Réaménagement de la place Robin

Mandats d'étude parallèles
d'architectes et/ou d'architectes paysagistes
à un degré en procédure sélective SIA 143

Rapport du collège d'expert·e·s

PLAN DESSUS-DESSOUS

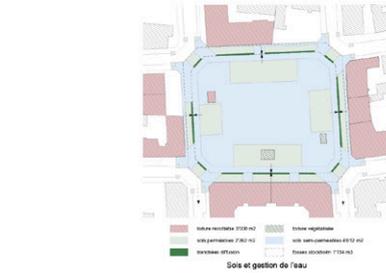
L'organisation repose sur un vaste espace central multifonctionnel, où les usages peuvent évoluer en fonction des envies des habitant·e·s et des moments de la journée ou de l'année (jeux de ballon, tournois de pétanque, fêtes de quartier, marchés, etc.). Le tracé rectiligne des rues bordant la place est préservé. Les zones de circulation y sont réduites, au profit de ruelles piétonnes et de larges frontages végétalisés ou habités. Aux pieds des logements en rez-de-chaussée ou des cabinets de soin, les espaces plantés protègent l'intimité des riverain·e·s, tandis que les commerces et structures associatives bénéficient de terrasses, d'espaces d'affichage culturel ou de lieux de rencontres. Entre le cœur de la place et les ruelles, quatre zones rectangulaires accueillent des fonctions définies : aires de jeux, équipements de fitness, zones de détente et jardins potagers.

L'absence de fonctions figées au cœur de la place combinée à la mise en place d'un mobilier déplaçable constituent des choix intéressants pour une appropriation habitante et une adaptabilité des usages. La gestion libre de cet espace soulève toutefois plusieurs questions, comme la gestion des cordes tendues proposées pour structurer l'espace (délimitation de stands, terrains de pétanque ou de jeu de ballon, etc.), qui risquent d'entraver les déplacements sur la place et de devenir des obstacles s'ils ne sont pas systématiquement retirés après utilisation.

Certaines incohérences programmatiques sont également relevées, notamment la proximité délicate entre terrains de jeux de ballon et potagers, ainsi que la nécessité de démonter certains équipements fixes pour accueillir des événements de plus grande envergure. Cette organisation semble impliquer une gestion active de la population ainsi qu'une mobilisation importante des employés communaux, au quotidien comme lors de manifestations ponctuelles. Or, l'aménagement devrait favoriser une organisation fluide du lieu, et éviter de constituer une surcharge pour les services de la ville.

Les candidats ont fait le choix de revêtements perméables ou semi-perméables pour l'ensemble de la place. Des pavés béton composent le sol des ruelles piétonnes, tandis que le cœur de la place et les entrées sont en gravier stabilisé. Les bordures de trottoirs existantes sont réemployées, cadrant l'espace central. Les revêtements des quatre îlots qui l'entourent ainsi que les pieds des bâtiments s'adaptent à leur programme : copeaux en bois, gravier-gazon, terre végétale, rendant le projet résilient en cas de changement d'affectation des rez-de-chaussée.

La stratégie de plantation est cohérente. Elle vise à renforcer l'arborisation existante et remplacer progressivement les arbres en fin de vie, et à retrouver le triple mail d'arbres historique grâce à une troisième couronne d'arbres de moyenne hauteur – bien que cette proximité avec les façades puisse susciter quelques oppositions des riverain·e·s. Aux quatre angles de la place, les arbres gardiens délimitent clairement la transition entre les rues circulées et l'espace piéton, une proposition qui s'avère judicieuse et largement appréciée. Le choix des essences est par contre problématique, certaines essences proposées étant interdites dans le canton de Vaud.

Le projet répond de manière rigoureuse aux attentes du cahier des charges, mais manque de propositions abouties. Lors de la critique intermédiaire, le collèges d'expert·e·s avait remis en question l'image du jardin ; cependant, les modifications qui en ont découlé ont entraîné la disparition de plusieurs valeurs fondamentales du projet. Un fort accent était mis sur le réemploi de matériaux, et le projet était dicté par une recherche de réponse contextuelle fine, évolutive et adaptable. Ces valeurs peinent à être perçues dans la proposition finale. Le collèges d'expert·e·s aurait souhaité que les candidat·e·s approfondissent davantage leurs intuitions initiales et déplore ce changement radical, qui ne sert pas les intérêts du projet. L'approche proposée n'est pas jugée suffisamment convaincante pour que le projet soit retenu au terme des MEP.
